监 理 通 知 单

工程名称：常州金坛禾一新能源科技有限公司建设贝特瑞新材料科技有限公司屋顶 10.8MW 分布式光伏发电项目 编号：ZHJL—002

关于一号车间旋转楼梯需要加固一事。

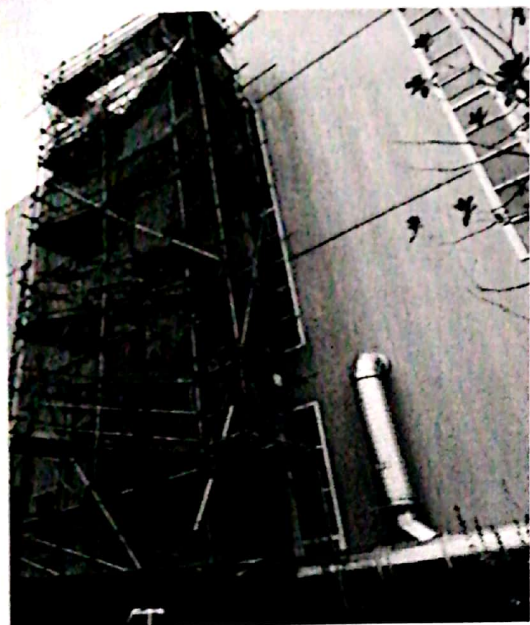
我方监理在一号车间安全巡视中发现，旋转楼梯的斜撑缺少，发现三个方向缺少斜撑，存在安全隐患，望你方接到通知单后，在旋转楼梯的东面，南面，西面，各加两道斜撑。

以上问题，要求你方立即采取措施整改，并 24 小时之内回复。

1、该临时上下通道不是我方搭设, 我方只是借用其他施工单位的临时楼梯; 因工期原因我方未搭设临时通道, 且贝特瑞公司只批准此处可以设置临时上下通道。因此, 通知单中要求我方在临时通道上增加抛撑, 我方只能年后整改。还有在临时通道的南侧没有条件增加抛撑。

此事于安全生产关系密切, 希望贵公司尽快解决此事。
